# Aterro Sanitário de MURIAÉ

**Diagnóstico preliminar do aterro quanto à sua estabilidade geotécnica**

**Proposição de medidas emergenciais e de médio prazo**

São Paulo, Março 2020

**Figura 5.1 – Fator de segurança do aterro para Ru=0**

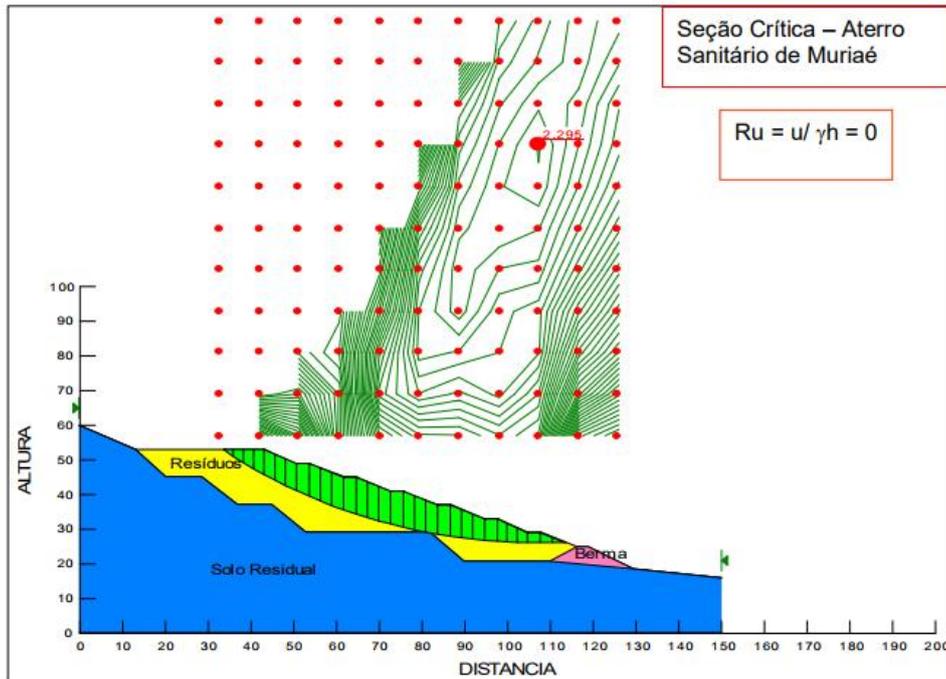
Para essas condições, a projetista calculou que o fator de segurança contra a instabilidade seria de FS= 2,295.

**Figura 5.2 – Fator de segurança do aterro para Ru=0,40**

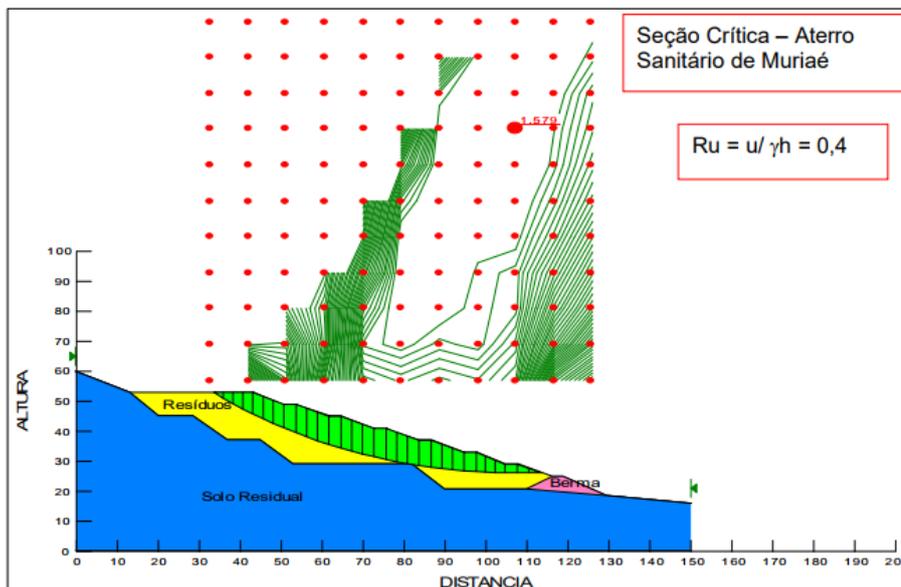
A figura 5.2. evidencia o resultado obtido na modelagem da estabilidade dos taludes dos cortes e dos taludes de lixo, considerando o aterro com  $Ru = 0,40$  (40% das tensões totais se aplicam em chorume e não sobre resíduos). Para essas condições, a projetista calculou que o fator de segurança contra a instabilidade seria de FS= 1,579.

**Figura 7.4- Impermeabilização do platô superior**

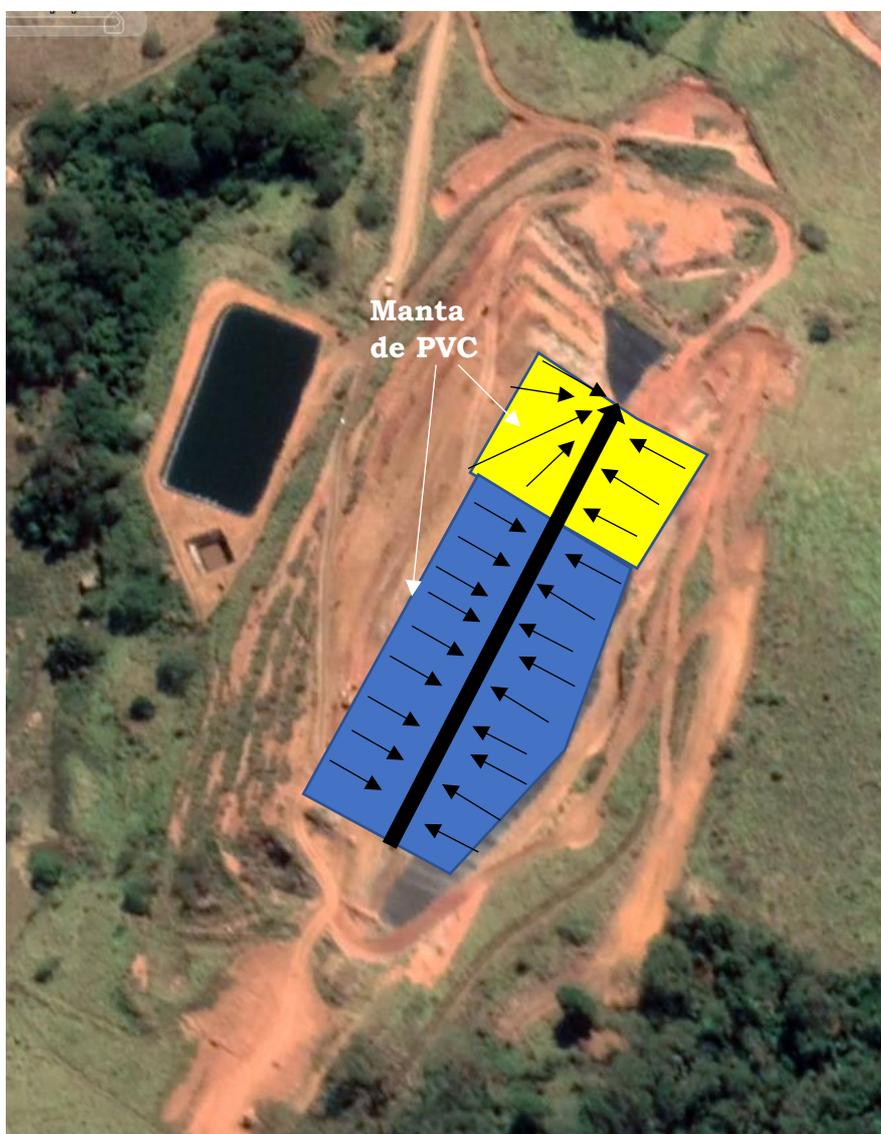
**Na área 1**, onde se localiza a trinca, devido ao recalque do terreno, o caimento é no sentido da direita para a esquerda da figura 7.3., ou seja, a água está sendo direcionada para a fachada do aterro. Na área 2, devido à não existência de recalques significativos, o caimento se manteve como projeto, ou seja, da esquerda para a direita da figura 7.3.

Em termos de urgência, **a área 1 é prioritária** e concebeu-se sua impermeabilização em primeiro lugar, usando-se lona de PVC de baixo custo e facilmente encontrada em lojas de material de construção. Antes da colocação da manta sintética, haverá a necessidade de escavar uma porção da área 1 para permitir a drenagem da água a ser captada pela manta para fora do aterro, conforme indicado na figura 7.4. após criação

dessa canal de descarga, deve-se regularizar ao máximo a superfície colocando a manta sobre ela. Para evitar que a manta se levante por ação de ventos, deverão ser colocados sacos de rafia preenchidos com areia, distanciados de 2m entre si em todas as direções.

**Foto 8.1 Dois tipos de drenos verticais de gás**

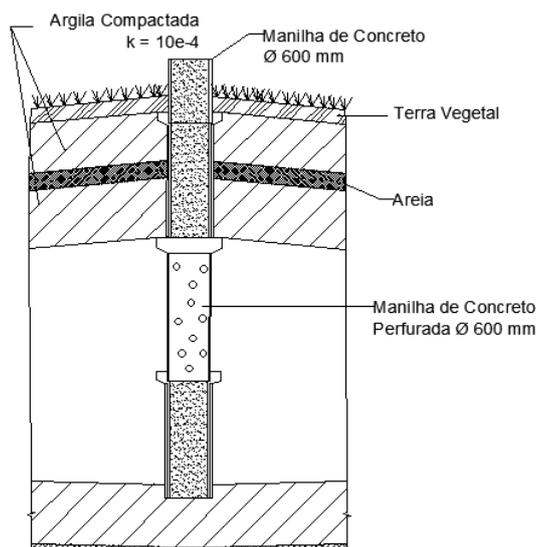
Foi feita inspeção em todos os drenos verticais de percolado/gás e notou-se que existiam dois tipos de drenos verticais (Foto 8.1). Um maior, com tubo de concreto de 60 cm de diâmetro no seu interior e pedra ao redor e outro, de menor diâmetro e sem tubo de concreto. O projeto do PCA só continha um tipo de dreno, o maior indicado na foto acima, e não se entendeu o porquê da execução dos drenos menores. Estes, por seu pequeno diâmetro, dificilmente conseguirão manter sua integridade vertical por toda a espessura de resíduos e logo se tornando ineficazes.

**Figura 8.3. – Proposição de novo dreno vertical padrão para continuidade dos drenos atuais**

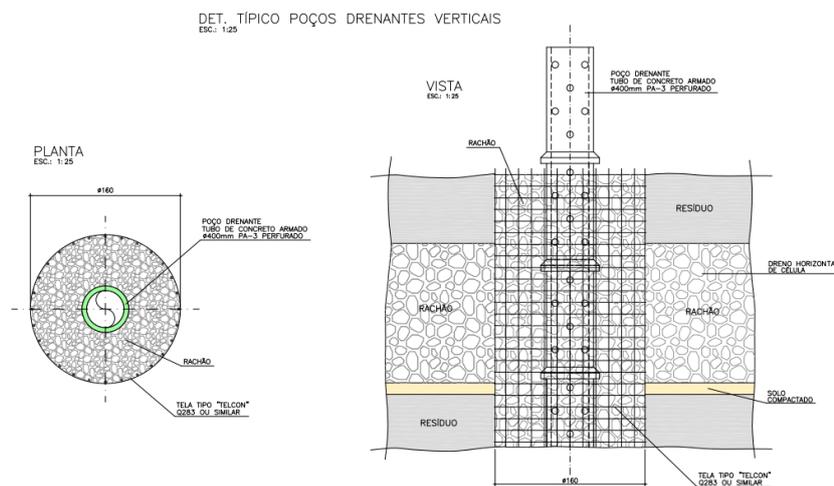
Não há sentido em se ter dois tipos de drenos verticais num aterro como ficou demonstrado que acontece no aterro de Muriaé. (Item 8.1.1.). Assim recomenda-se que a partir de agora se padronize o dreno vertical de percolado/gás, usando o modelo indicado na Figura 8.3., de uso frequente na maioria dos aterros sanitários brasileiros. Tais drenos devem estar espaçados 50 m entre centros de tubos de concreto de drenos contíguos.

**Figura 8.8. –Canaletas  $\frac{1}{2}$  cana com caimento para as ombreiras**

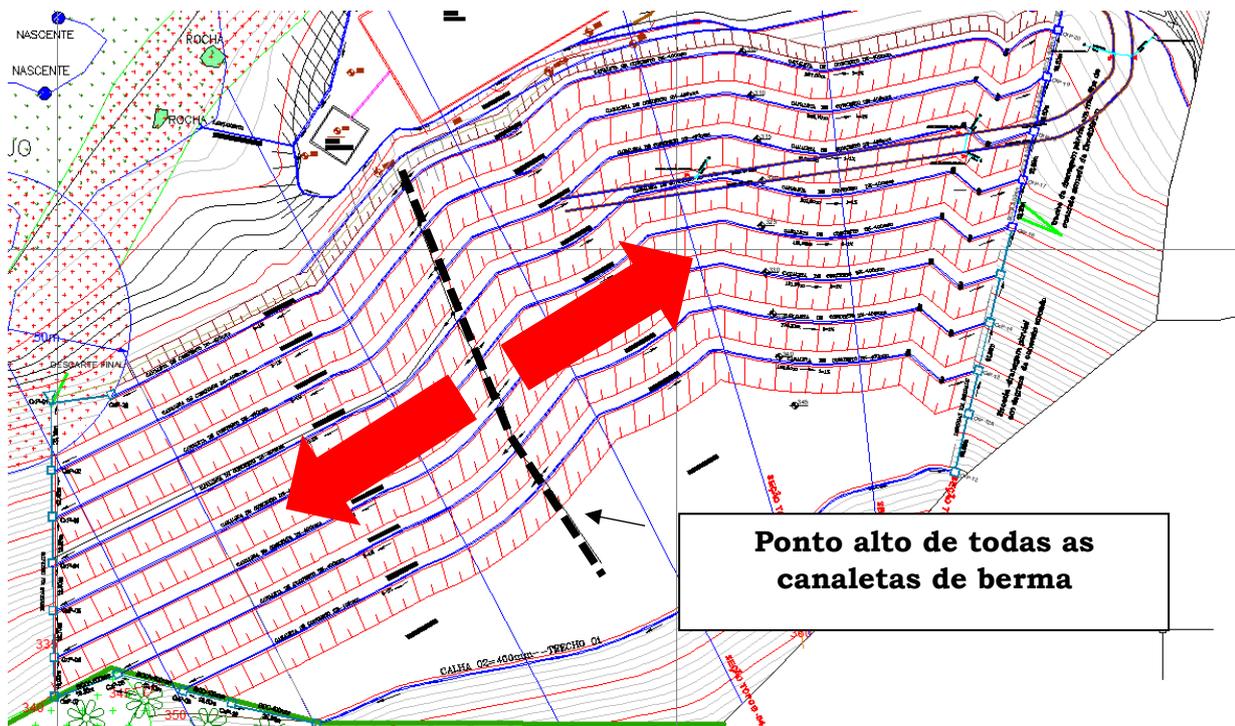
Contudo todas essas canaletas, segundo o projeto, terão seu ponto mais alto no centro do aterro, tendo caimento para suas ombreiras laterais **e tal conceito está equivocado!**

Num aterro sanitário há grandes recalques verticais devido à degradação da matéria orgânica existente nos resíduos **e onde há maior espessura de resíduos, há maior degradação e consequentemente maiores recalques.** Em outras palavras, o centro do aterro é o local onde os recalques serão maiores e ao ocorrerem, na concepção do

projeto, inverterão o caimento das canaletas para dentro do aterro e não para as ombreiras, como se deseja.

Um bom projeto de drenagem pluvial prevê esses recalques e coloca uma descida de água para coletar a água de todas as canaletas  $\frac{1}{2}$  cana de todas as bermas justamente no centro do aterro, pois ali sempre será um ponto mais baixo! (Figura 8.9)
